GESTIONE GOVERNATIVA FERROVIA CIRCUMETNEA

RIF.	Prodotto	U.m.	Quantità	Prezzo unitario	Prezzo Totale
7161/2	SPAZZOLA PER GENERATRICE TIBB T 599787. DIS. 546 RE59N1 – 03281 - dim. 25 x16 x 40 mm VEDASI FOTO ALLEGATA SOTTO (VEDI NOTA ALLEGA)	NR	300	9,88	2964
	Eventuale spese di trasporto (specificare)	Nr	1	GRATIS	GRATIS
	Tempi di consegna (specificare)	N. 6/8 SETTIMANE LAVORATIVE S.I. DAL VS. ORDINE			
IMPORTO COMPLESSIVO OFFERTO IVA ESCLUSA					Euro 2964,00

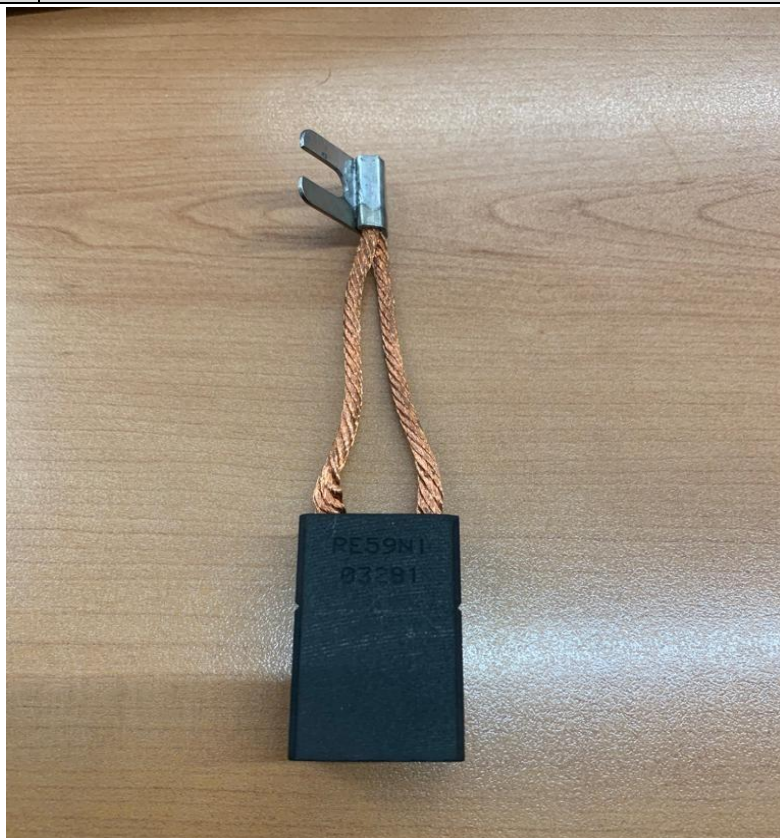
Vogliate prendere nota che l'altezza corretta della spazzola è 32 mm e non 40mm in quanto il portaspazzole installato è del tipo con sistema di pressione a martelletto e l'impiego di una spazzola di altezza maggiore a 32mm compromette il corretto funzionamento della molla a spirale sul vs. portaspazzole.

Inoltre la qualità RE59N1 non è più in produzione ed è stata sostituita dalla E88X già fornitavi, per cui l'offerta si riferisce alla qualità nuova.
